女川原子力発電所2号炉審査資料	
資料番号	資料2
提出年月日	2023年8月29日

女川原子力発電所2号炉
設置許可基準規則等への適合性について
(所内常設直流電源設備(3系統目))

2023年8月
東北電力株式会社

第 1.1.7-8 図 重大事故等対処設備配置及び保管場所図 (その 8)

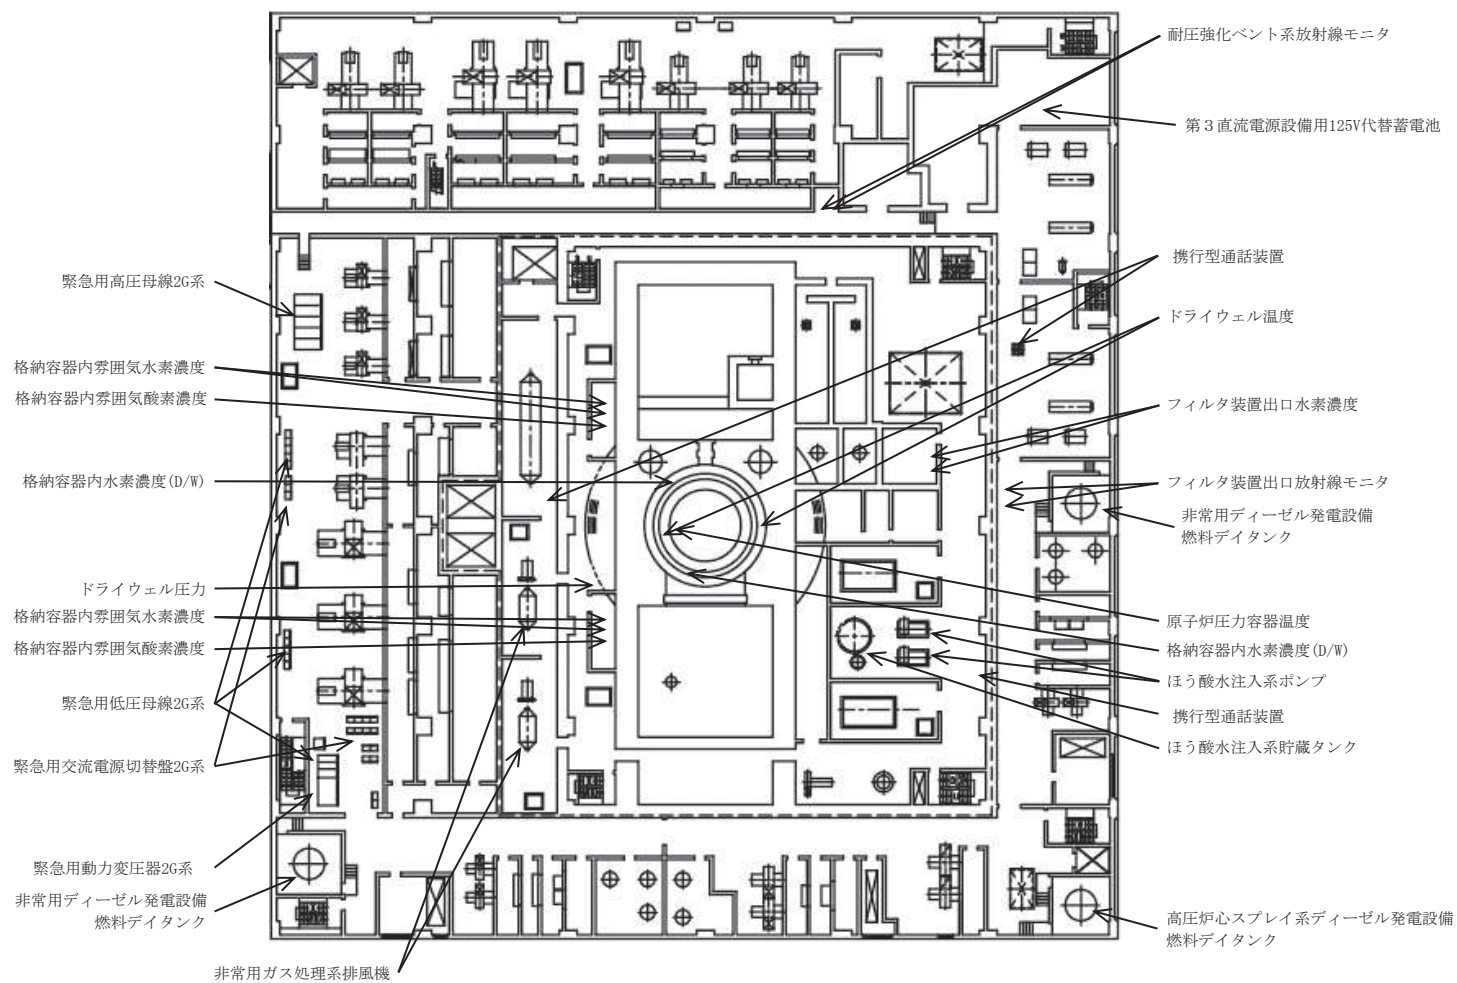
「第 1.1.7-8 図 重大事故等対処設備配置及び保管場所図（その 8）」を以下のとおり変更する。

第5.5-2図 原子炉冷却材圧力バウンダリを減圧するための設備系統概要図 (可搬型代替直流電源設備による主蒸気逃がし安全弁機能回復)

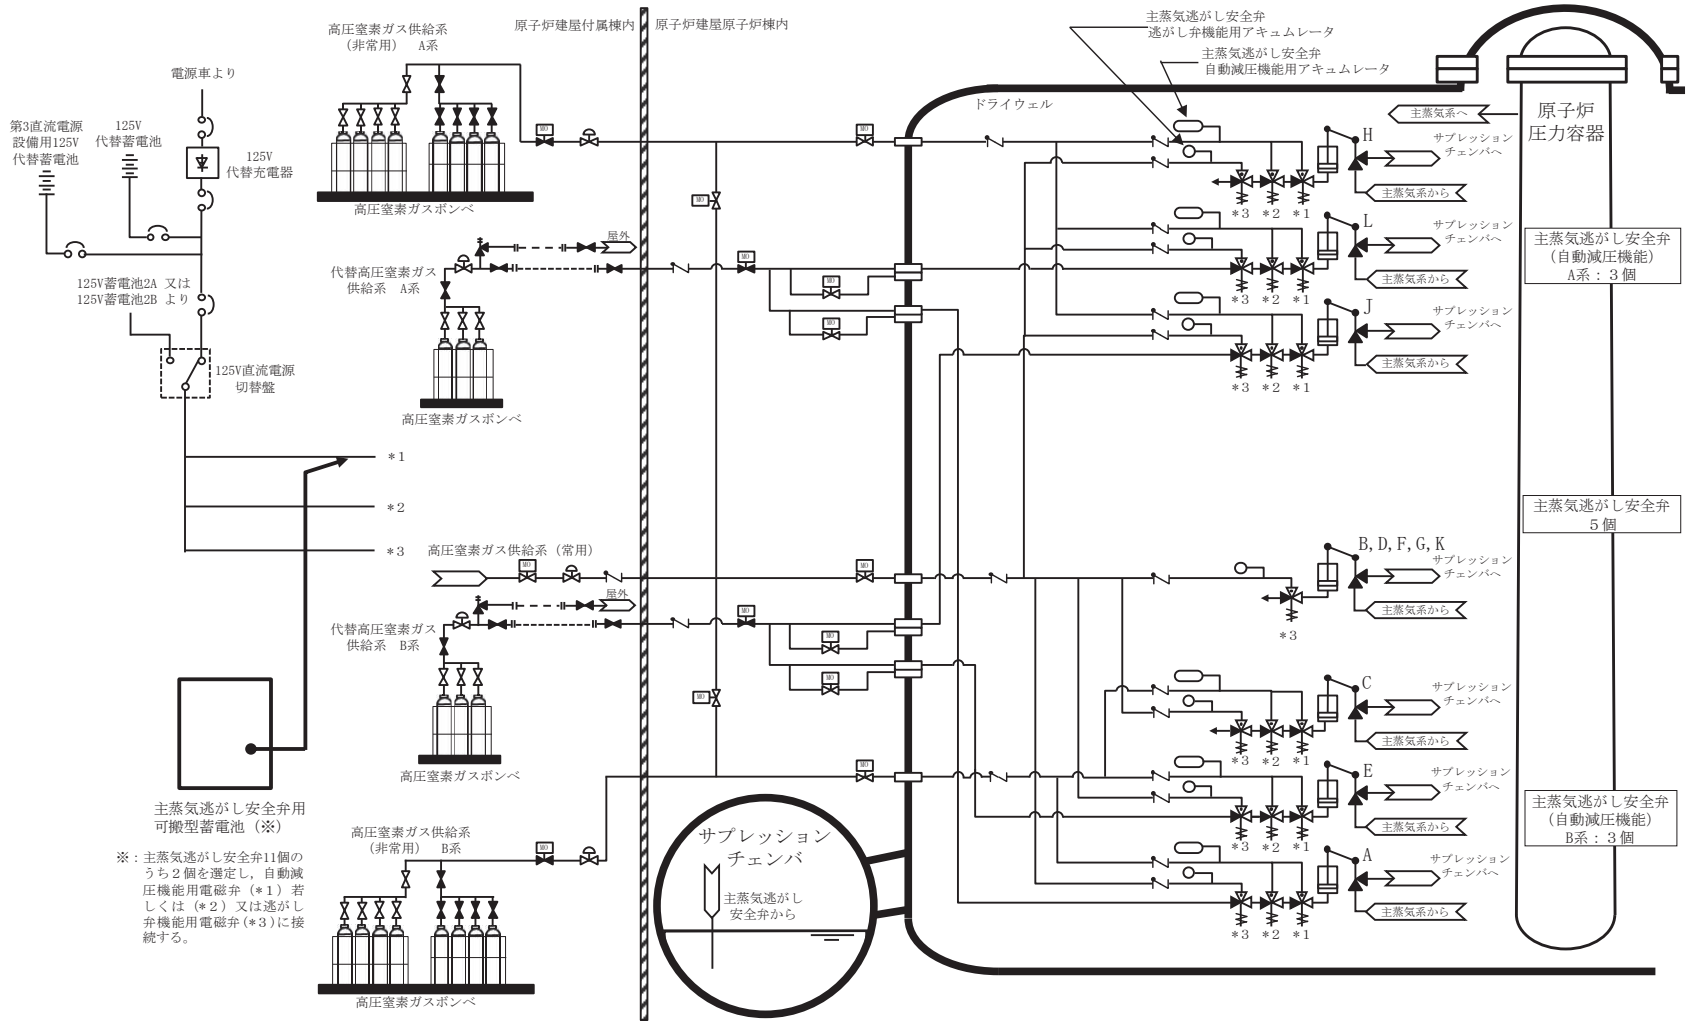
「第 5.5-2 図 原子炉冷却材圧力バウンダリを減圧するための設備系統概要図（可搬型代替直流電源設備による主蒸気逃がし安全弁機能回復）」，

「第 5.5-3 図 原子炉冷却材圧力バウンダリを減圧するための設備系統概要図（主蒸気逃がし安全弁用可搬型蓄電池による主蒸気逃がし安全弁機能回復）」を以下のとおり変更する。

第 6.4-3 図 計装設備（重大事故等対処設備）系統概要図(3)（計器電源喪失時に使用する設備）

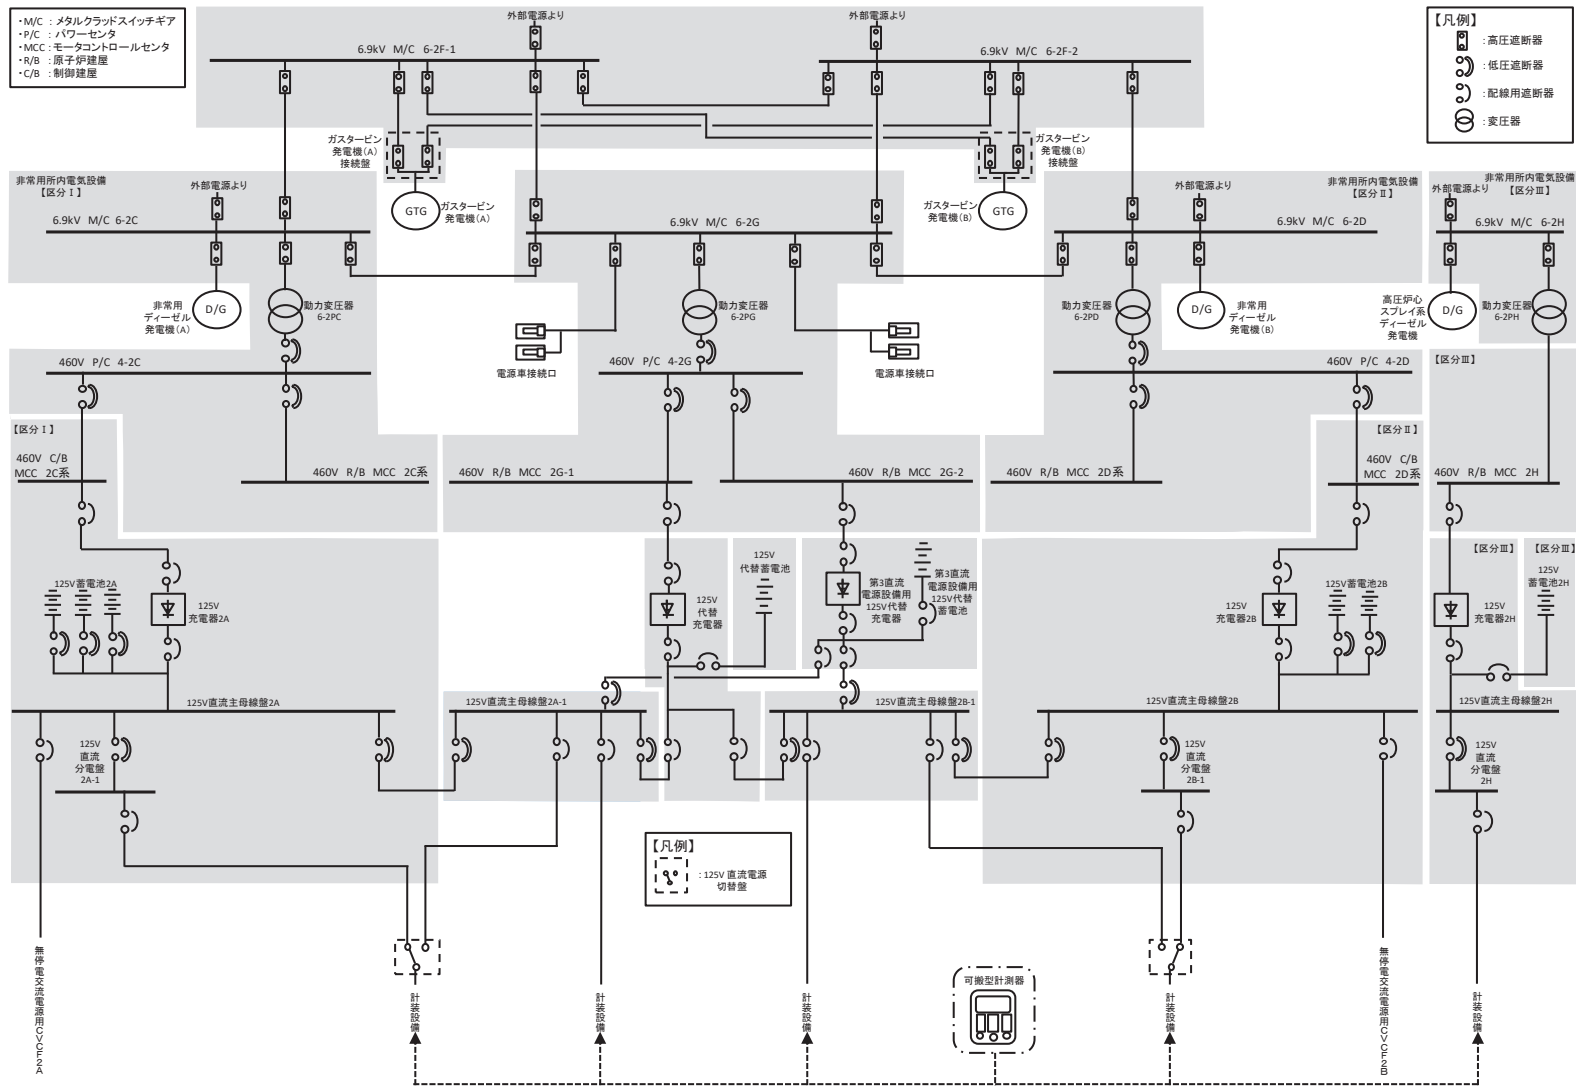
「第 6.4-3 図 計装設備（重大事故等対処設備）系統概要図(3)（計器電源喪失時に使用する設備）」，「第 6.4-4 図 計装設備（重大事故等対処設備）系統概要図(4)（計器電源喪失時に使用する設備）」を以下のとおり変更する。

第 10.2-9 図 代替電源設備系統概要図 (所内常設直流電源設備 (3 系統目) による給電)

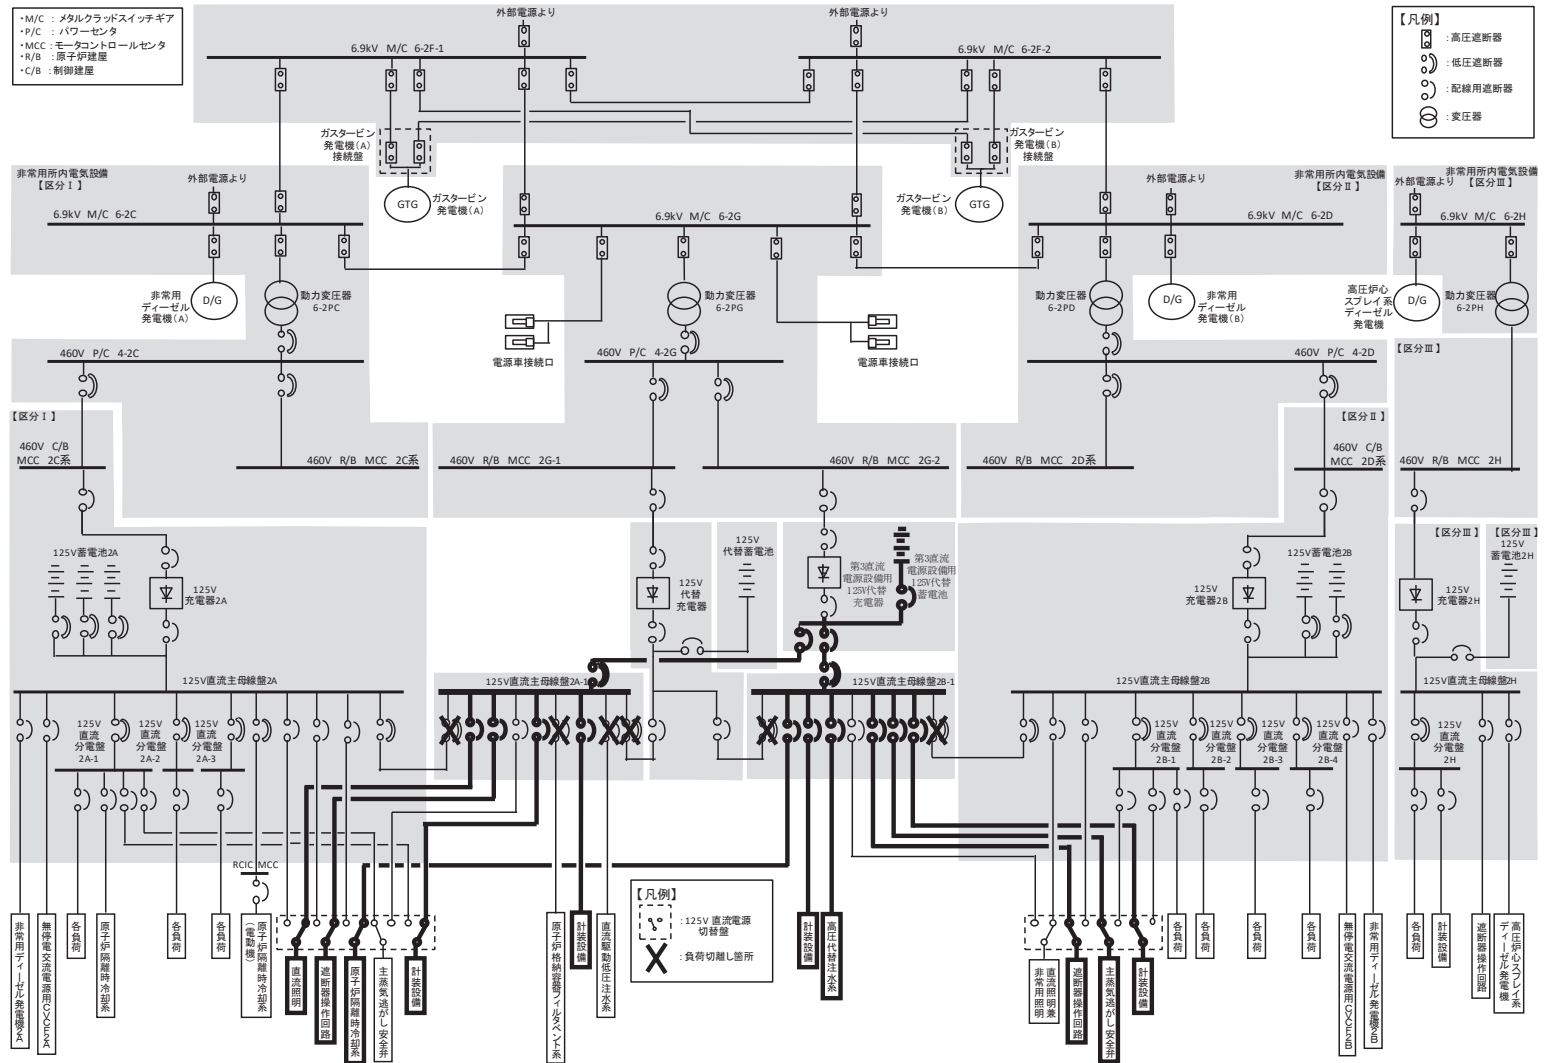
「第 10.2-9 図」を「第 10.2-10 図」とし、「第 10.2-10 図」を「第 10.2-11 図」とし、「第 10.2-11 図」を「第 10.2-12 図」とし、「第 10.2-12 図」を「第 10.2-13 図」とし、「第 10.2-13 図」を「第 10.2-14 図」とし、「第 10.2-14 図」を「第 10.2-15 図」とし、「第 10.2-15 図」を「第 10.2-16 図」とし、「第 10.2-16 図」を「第 10.2-17 図」と読み替えた上で、「第 10.1-3 図 直流電源単線結線図」, 「第 10.2-6 図 代替電源設備系統概要図（所内常設蓄電式直流電源設備による給電）」, 「第 10.2-7 図 代替電源設備系統概要図（常設代替直流電源設備による給電）（125V 代替蓄電池による給電）」, 「第 10.2-10 図 代替電源設備系統概要図（可搬型代替直流電源設備による給電）（125V 代替蓄電池による給電）」, 「第 10.2-12 図 代替電源設備系統概要図（可搬型代替直流電源設備による給電）（電源車から代替所内電気設備を經由して給電（125V 系統）」を以下のとおり変更し, 「第 10.2-9 図 代替電源設備系統概要図（所内常設直流電源設備（3 系統目）による給電）」を以下のとおり追加する。

所内常設直流電源設備（3系統目）は、第3直流電源設備用 125V 代替蓄電池、電路、計測制御装置等で構成し、第3直流電源設備用 125V 代替蓄電池は電力の供給開始から8時間後に、不要な負荷の切離しを行い、電力の供給開始から24時間にわたり、第3直流電源設備用 125V 代
